Création d'une zone commerciale – Saint²⁸ Anne sur Brivet – SERENIS

- Rappel : bureau de novembre 2014 → Propositions avant nouveau dépôt de dossier
 - Note complémentaire de la part du pétitionnaire pour justifier la recherche de sites pour les mesures compensatoires.
 - Un seul autre site trouvé mais coût important 96 000€ HT

AMÉNAGEMENTS DE NOUES DÉBORDANTES EN ZONE HUMIDE, EN AVAL DE BASSINS DE RETENTION

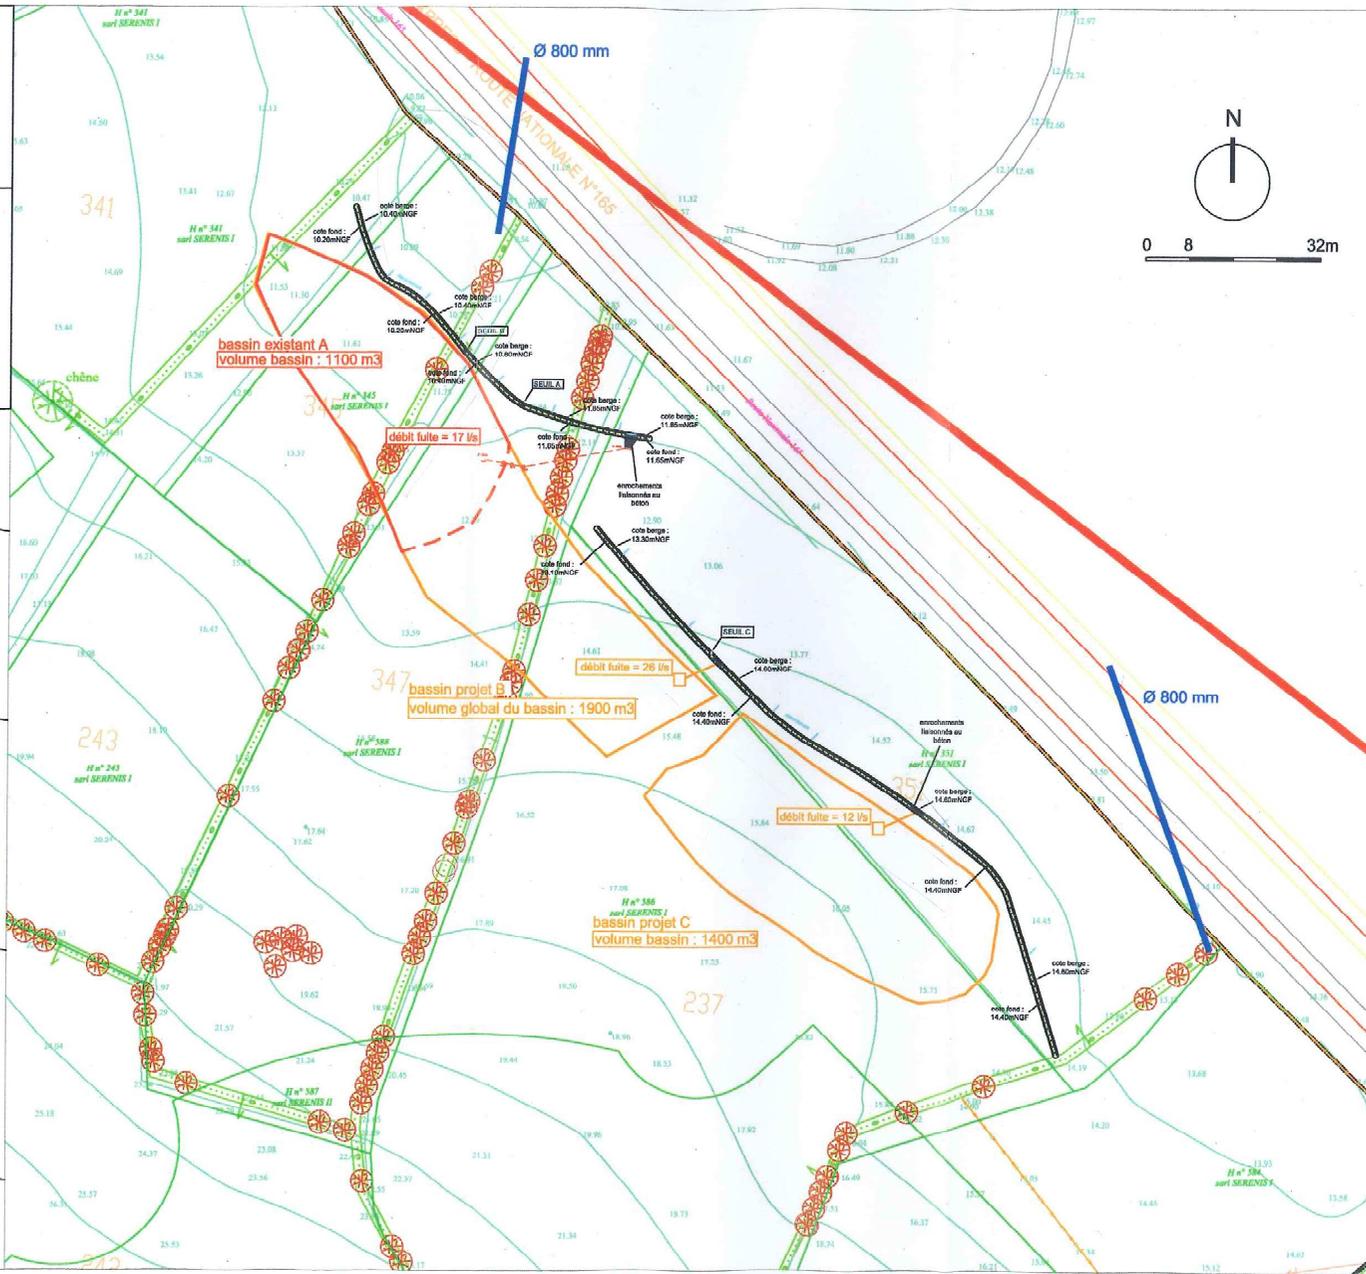
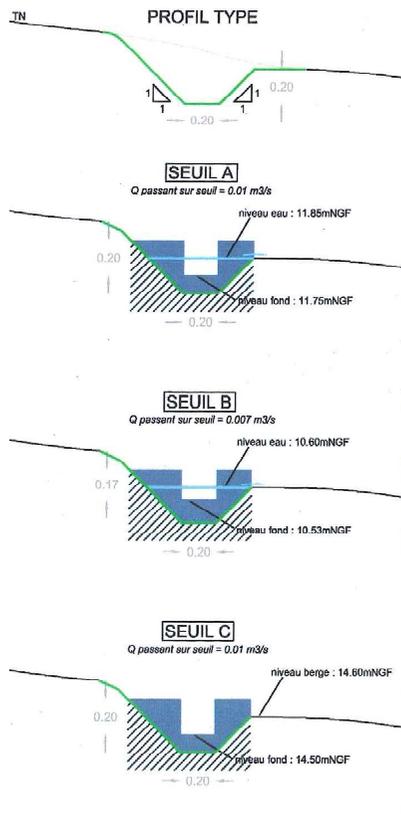
Dimensionnement de la mesure compensatoire in-situ	Modification de la mesure in-situ et apport d'un complément
Mesure compensatoire ex-situ sur zone humide fonctionnelle	Si la mesure n'est pas faite sur ce site il faudra trouver une mesure compensatoire hors du bassin versant.

Fossé en exutoire de bassin existant A
Longueur ~ 110 ml
Volume de stockage ~ 8.80 m³

Fossé en exutoire des bassins B et C
Longueur ~ 175 ml
Volume de stockage ~ 14.40 m³
